RESOLUCION No. 2277 DEL 26 DE SEPTIEMBRE DE 2024

“POR MEDIO DEL CUAL SE NIEGA UN PERMISO DE VERTIMIENTO DE AGUAS RESIDUALES DOMÉSTICAS PARA UNA (1) VIVIENDA QUE SE PRETENDE CONSTRUIR EN EL PREDIO DENOMINADO 1) LT CUATRO 4 UBICADO EN LA VEREDA EL CAIMO DEL MUNICIPIO DE ARMENIA (Q) Y SE ADOPTAN OTRAS DISPOSICIONES”

"CONCEPTO TÉCNICO PARA TRAMITE DE PERMISO DE VERTIMIENTO CTPV-216-2024

Imagen 2. Capacidad de uso de suelo en la ubicación del vertimiento

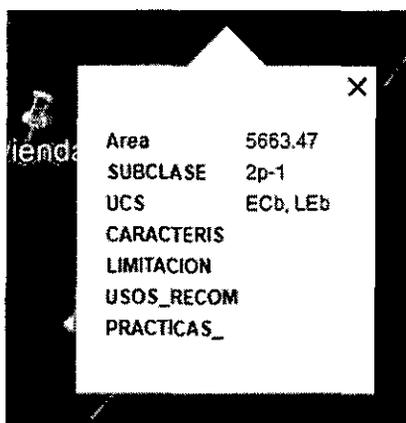
Según lo observado en Google Earth Pro, se evidencia que el punto de descarga se encuentra por fuera de polígonos de Suelos de Protección Rural y de Áreas y Ecosistemas Estratégicos. Además, se evidencia que el punto de descarga, se encuentra sobre suelo con capacidad de uso agrológico 2p-1 (ver Imagen 2).
